改善箇所説明図

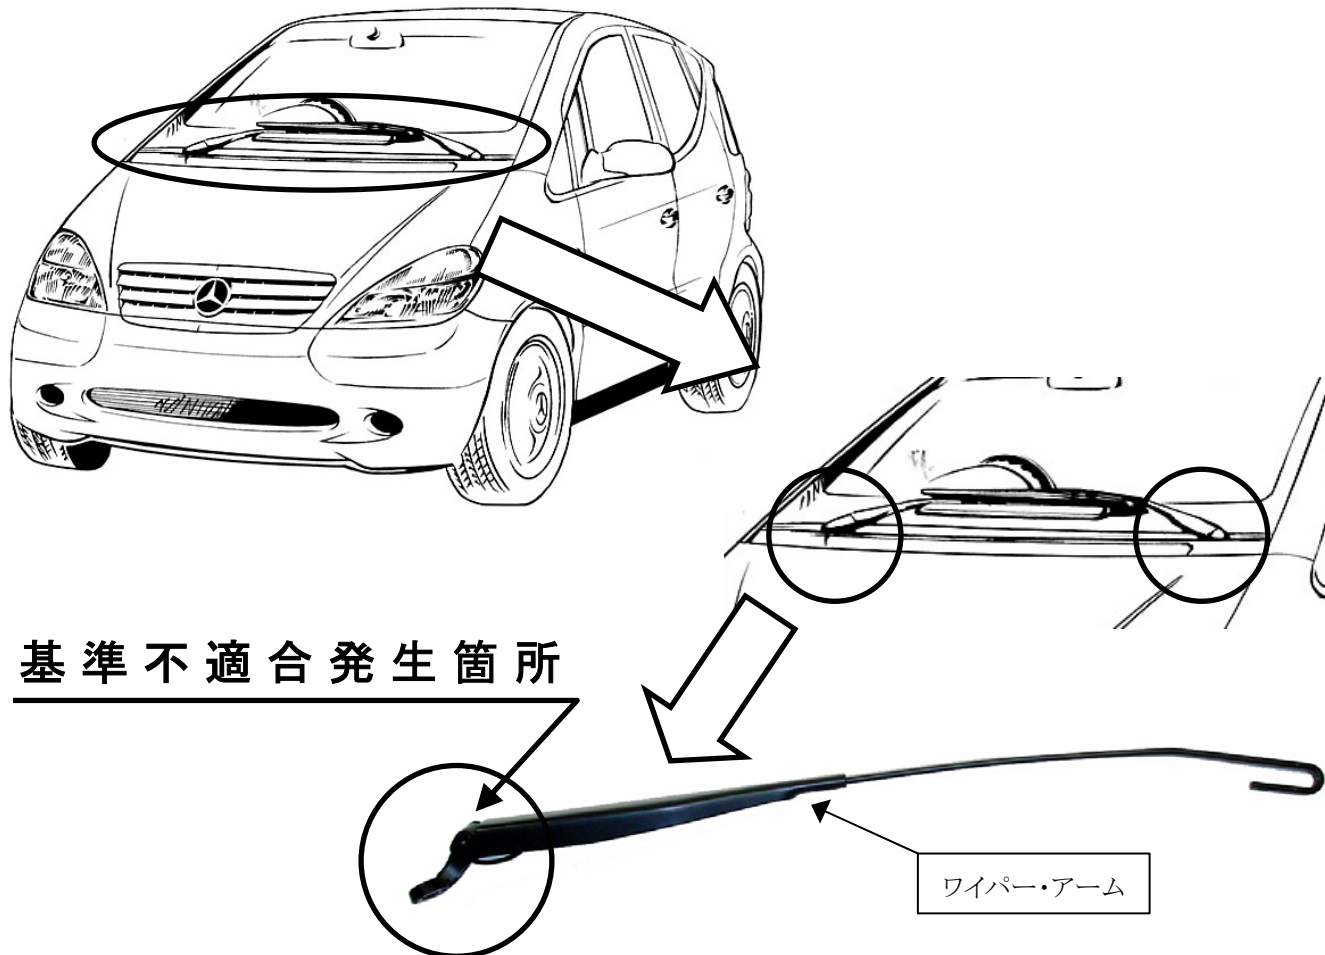
ワイパーアームの強度が不十分なため、ワイパー作動時の負荷により当該アームの根元部分に亀裂が発生するものがある。そのため、そのままの状態で使用を続けると、亀裂が進行し、最悪の場合、当該アームが折損してワイパーが作動しなくなるおそれがある。

全車両、当該アームを良品と交換する。

識別 : 左ワイパー・アームのスプリング・フック部に黄色ペイントを塗布する。
